TESTO DELLE OSSERVAZIONI

La NON IDONEITA' dell'area in cui è progettato l'impianto eolico industriale denominato “REMPILLO”.

ALLEGATO alle OSSERVAZIONI all' IMPIANTO EOLICO denominato REMPILLO nel COMUNE di PITIGLIANO (GR). Composto da n. 5 immagini e n. 5 pagine

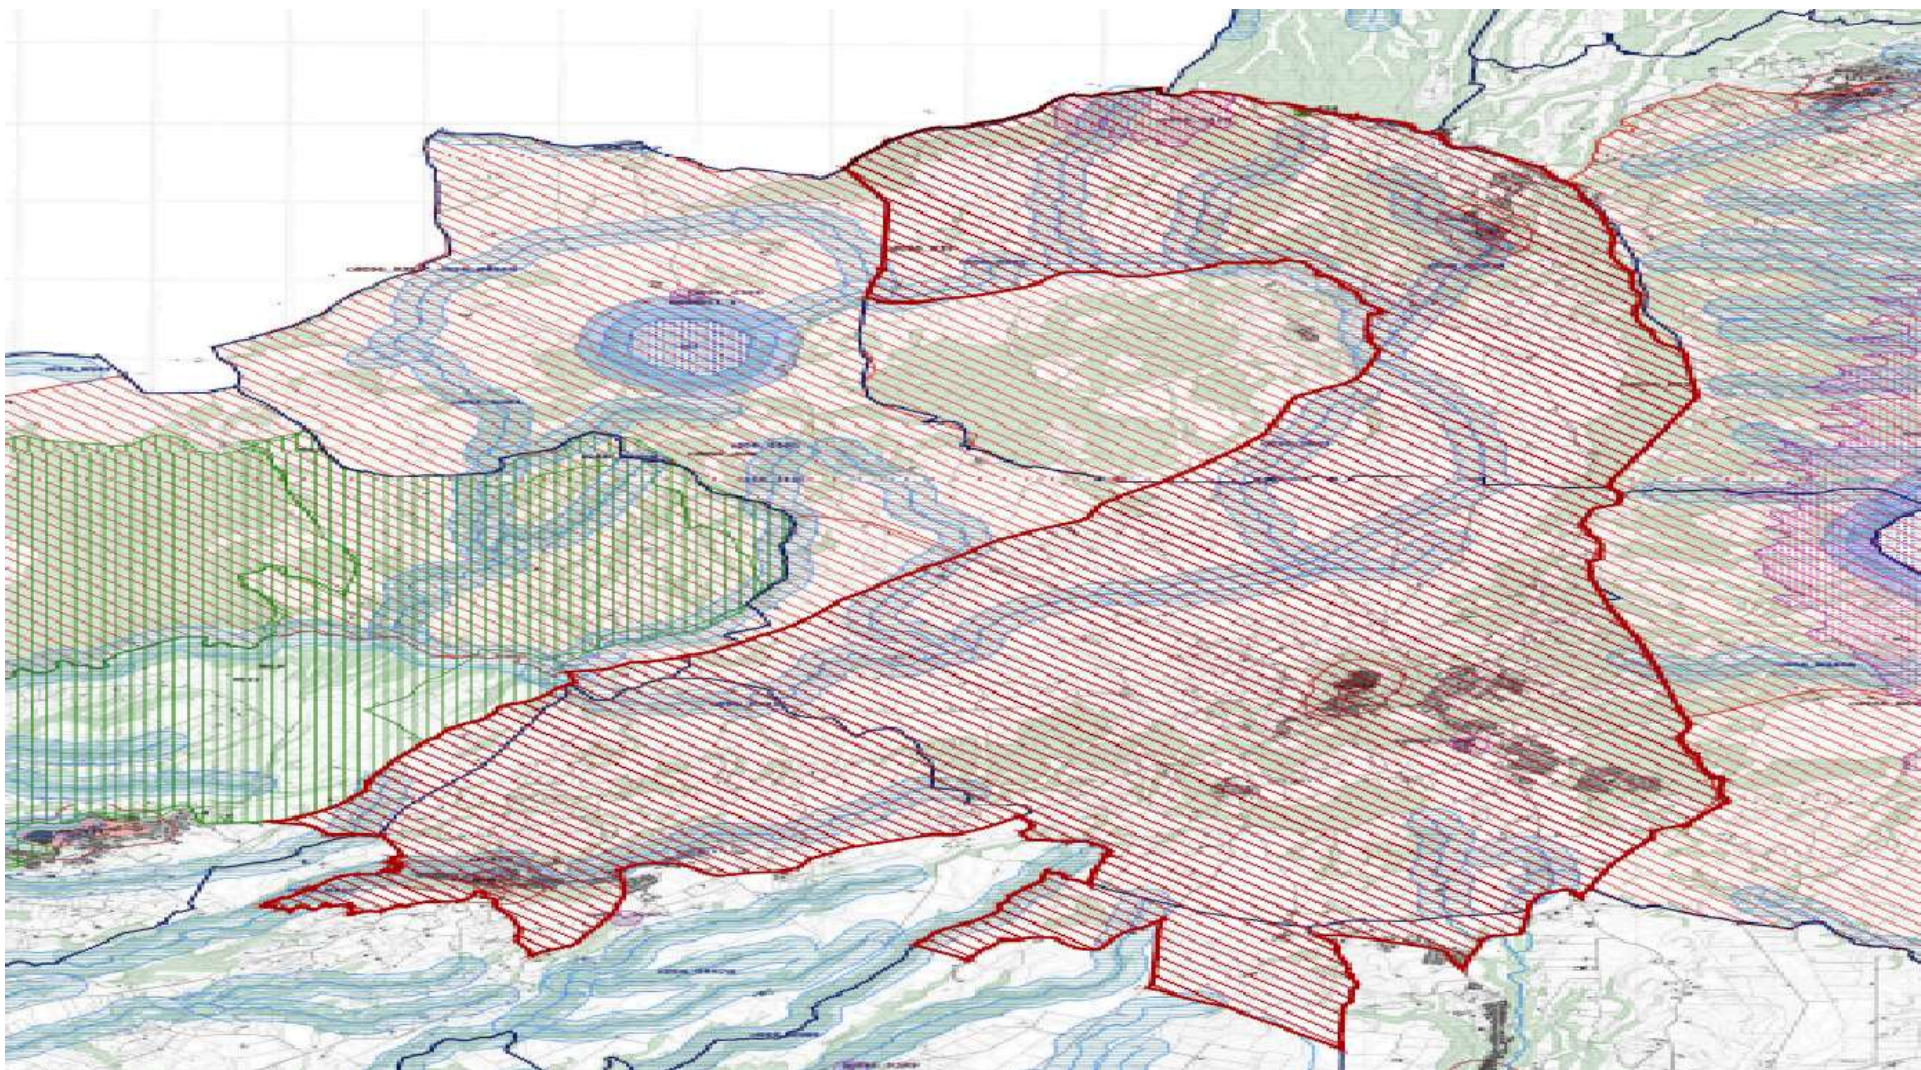
Alla luce del combinato disposto dal "vincolo sul patrimonio paesaggistico (artt. 136 e ss. e 142 del decreto legislativo n. 42/2004 e ss.mm.ii.) e sui beni culturali" (artt. 10 e ss. del decreto legislativo n. 42/2004 e ss.mm.ii.) e dal comma 8 lettera c-quarter del D.Lgs 191/2021 e ss.mm.ii si evince che, ad oggi, le aree in cui sono previsti gli insediamenti dei sei aereogeneratori dell'impianto eolico denominato "Rempillo" non sono idonee perché ricadono tutte all'interno della fascia di rispetto dei **beni paesaggistici di notevole interesse pubblico denominati "Conca del Lago di Mezzano e territorio circostante" (D.M. 22.05.1976)** comprendente anche il **vincolo "Selva del Lamone" (D.M. 22.05.1984)** tutelati **dall'art. 136 del Codice del Beni Culturali e del Paesaggio** e in particolare un aerogeneratori (P01) è a 100 metri dal primo vincolo citato e gli altri cinque compresi in una distanza massima tra 1 km e 2 km (vedi immagine n. 1 dell'ALLEGATO). Nella fascia di rispetto dei 3 km anche la porzione di vincolo rappresentato dalla Selva del Lamone che gode di altre importanti tutele in quanto Riserva Naturale regionale (L. 394/91 e L.R. 29/97), Zona di Protezione speciale (ZPS) insieme ai Monti di Castro collegati tra loro da una Zona di Conservazione Speciale (ZSC), il sistema fluviale Fiume Fiora-Olpeta. La Selva del Lamone oltre il vincolo paesaggistico di notevole interesse pubblico che la rende area non idonea all'installazione degli impianti FER anche nelle sue fasce di rispetto dei 3 km, gode di un'altra tutela che ne rivela l'importanza di area di importanza internazionale per l'avifauna IBA (012) che viene collegata all'altra IBA (099) Lago di Bolsena attraverso la ZPS Caldera di Latera e la ZSC Lago di Mezzano che insieme sono compresi nel vincolo paesaggistico "Conca Lago di Mezzano..." e verranno uniti dal nuovo vincolo paesaggistico "*Ambito paesaggistico, geologico e geomorfologico dell'orlo della caldera di Latera e delle sue pendici interessate dai centri eruttivi periferici*" (si veda a riguardo la proposta pubblicata sul sito del MIC in data 09/08/2023 e

l'immagine n. 2 dell' ALLEGATO) all'area di notevole interesse pubblico "Conca del lago di Bolsena" (D.M. 24.10.1960). Praticamente una vasta zona che per interesse paesaggistico e naturalistico oltre che storico, archeologico e identitario rappresenta un unicum nel panorama nazionale.

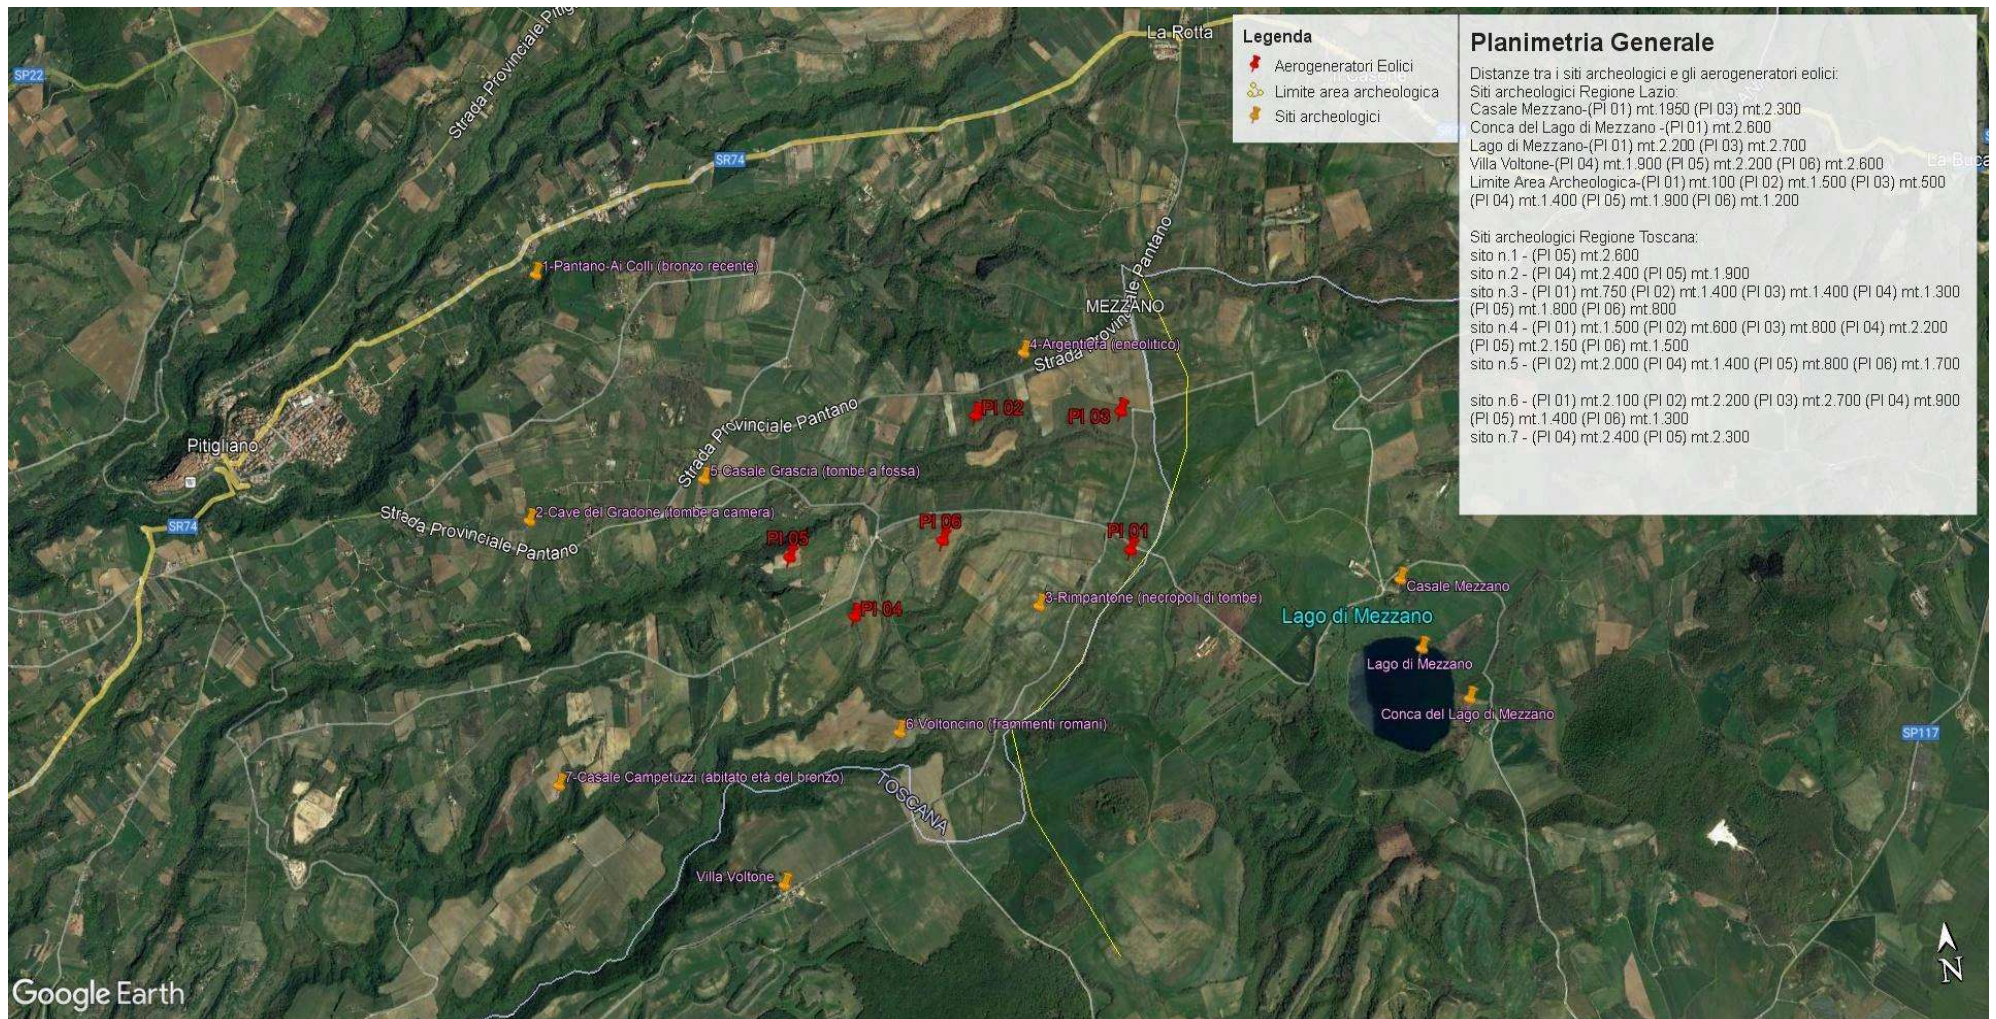
Inoltre, la zona in cui insisterebbe l'impianto eolico industriale Rempillo è compresa nelle fasce di rispetto di 3 km di diversi beni archeologici tutelati dalla parte II del Codice dei Beni Culturali (vedi Allegato, immagine n. 3). Inoltre le pale P04 e P05 ricadono all'interno di un'area archeologica che la

In sintesi, visti l'art. 20 comma 8 lettera c) quater del D.Lgs n 199/2021 e le Linee guida nazionali appena citate, considerato l'enorme impatto dell'impianto eolico industriale denominato "Rempillo" sulla zona paesaggistica di notevole interesse pubblico ben individuata nelle immagini n.1 e n. 2 e sui Beni Culturali evidenziati nell' immagine n. 3 dell'Allegato alle presenti Osservazioni, per la collocazione delle pale P04 e P05 direttamente all'interno del perimetro di un'area archeologica e per gli impatti anche sull'area intermedia e vasta dei pregiati territori laziali della Tuscia settentrionale e in particolare di quelli del pitiglianese ricco di emergenze agricole, naturalistiche, storiche e archeologiche del periodo etrusco ma non solo, si chiede che venga negata l'autorizzazione all'insediamento dell'impianto eolico denominato "Rempillo".

Immagine n. 4 Situazione di saturazione da impianti FER nella provincia di Viterbo. Non sono riportati gli impianti fotovoltaici e agrivoltaici che hanno inciso per buona parte nel cumulo di impianti FER per superare già nel 2023 gli obiettivi del PNIEC assegnati alla Regione Lazio per il 20230.

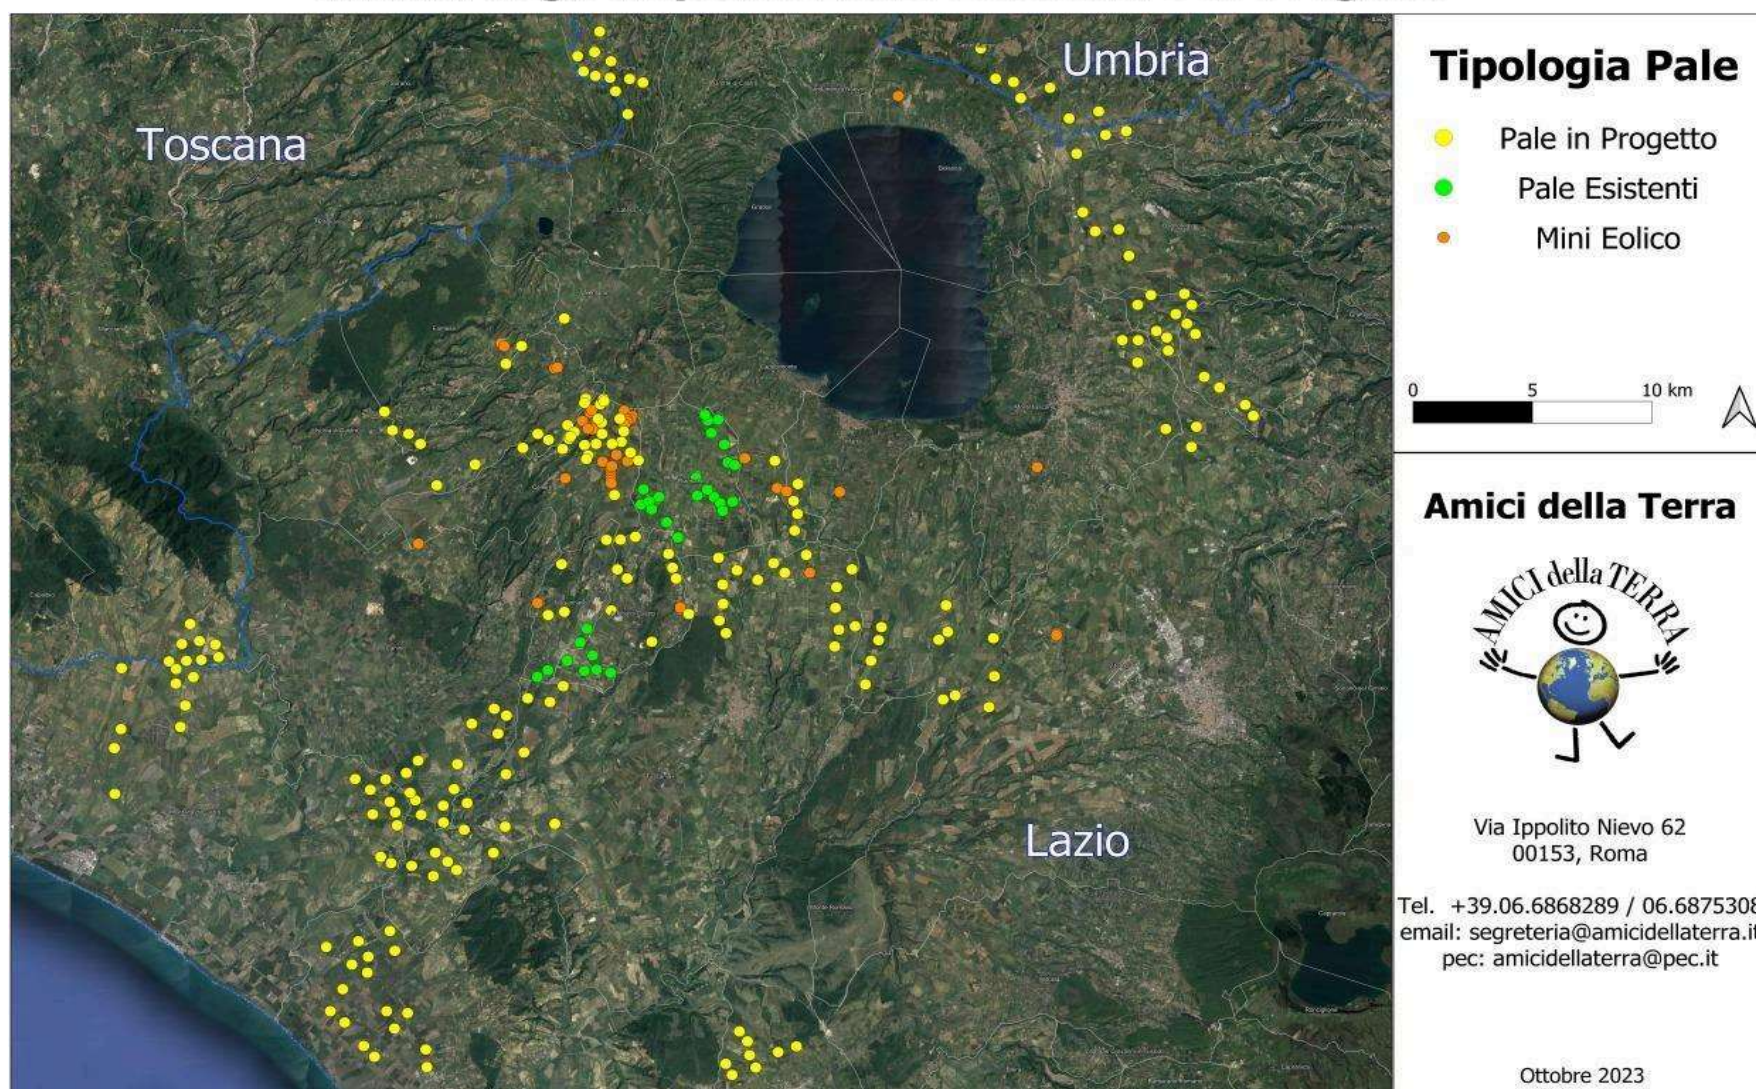
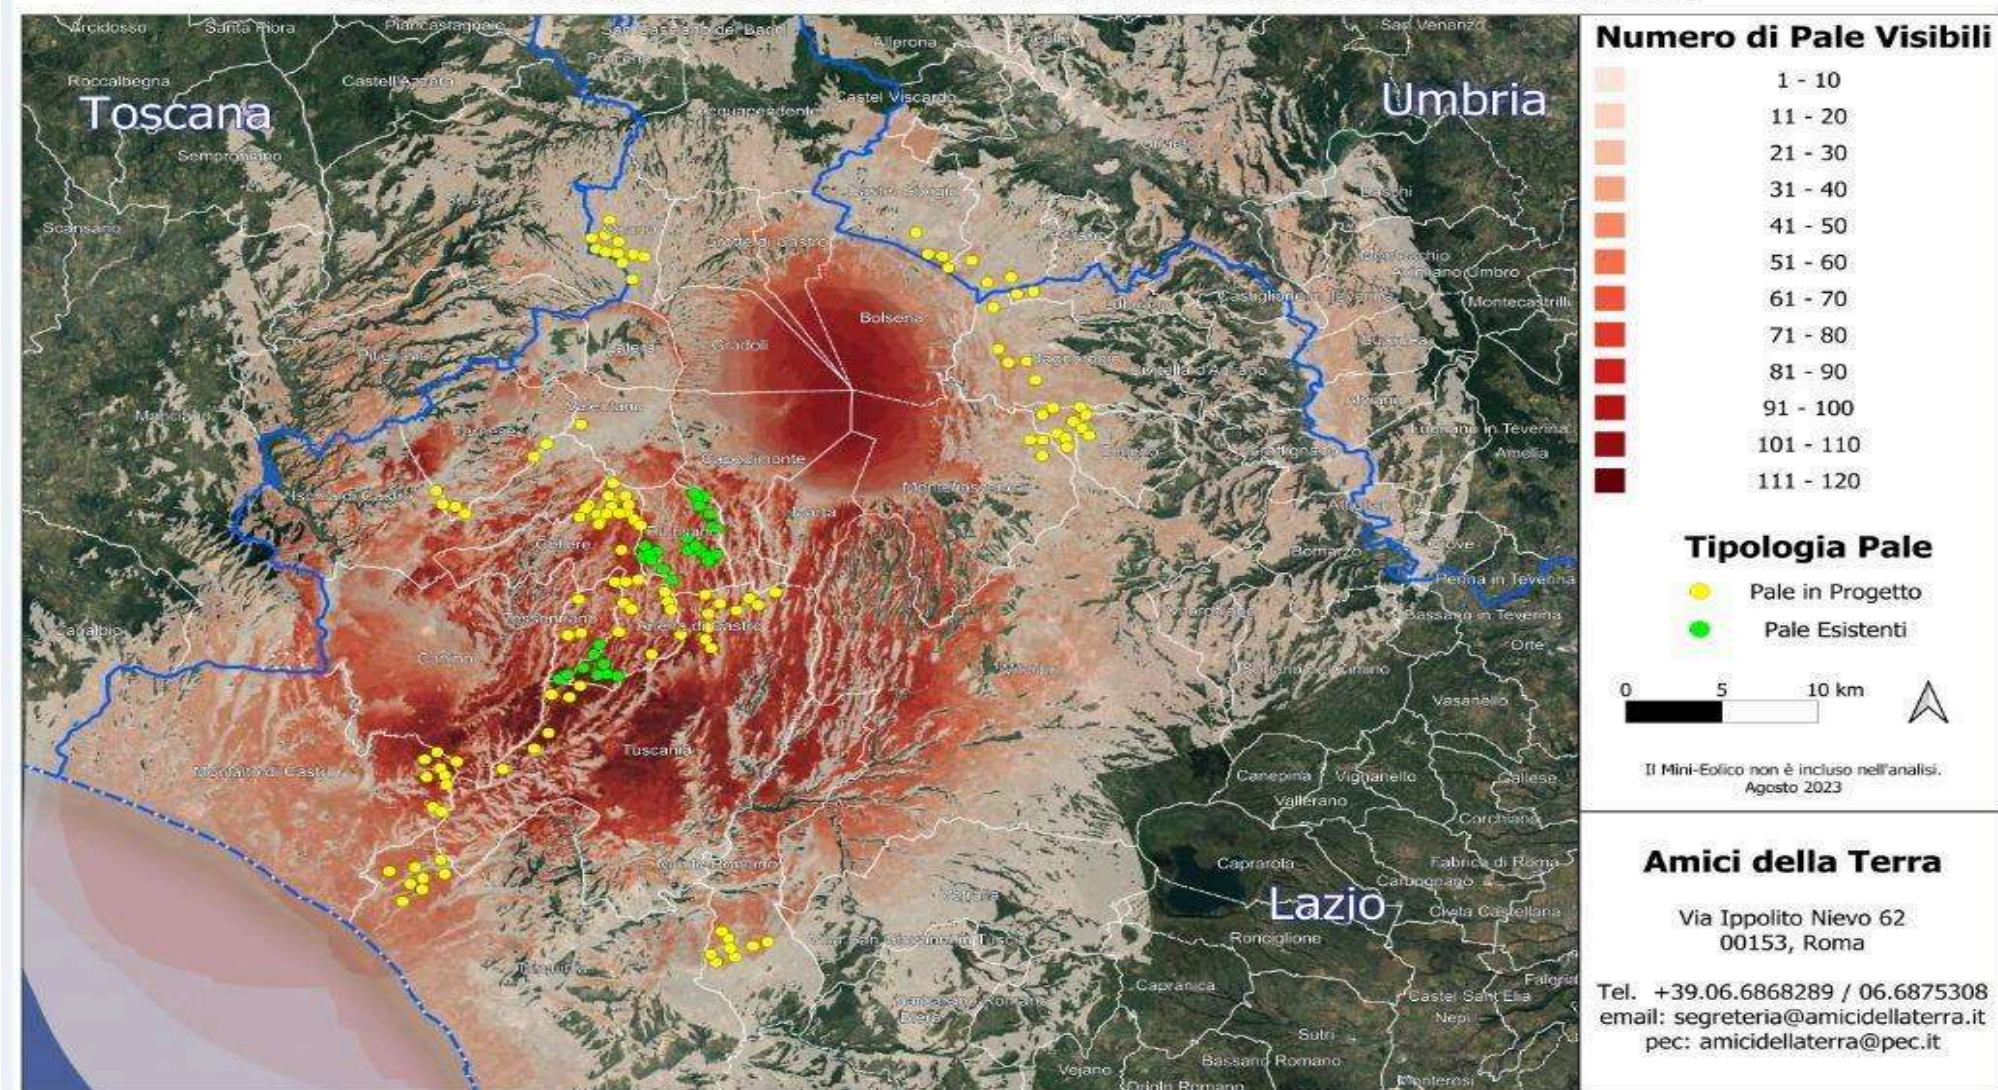
nn. 1 e 2 e crea anche degli impatti negativi anche sui beni naturalistici come verrà dettagliato nell'Osservazione n. 4. Inoltre andrebbe a sommarsi al già enorme cumulo di impianti eolici e fotovoltaici e geotermici che già creano una elevata criticità ambientale nella provincia di Viterbo e interferiscono anche con il territorio toscano come si può vedere dalle immagini nn. 4 e 5 dell'Allegato n. 1.
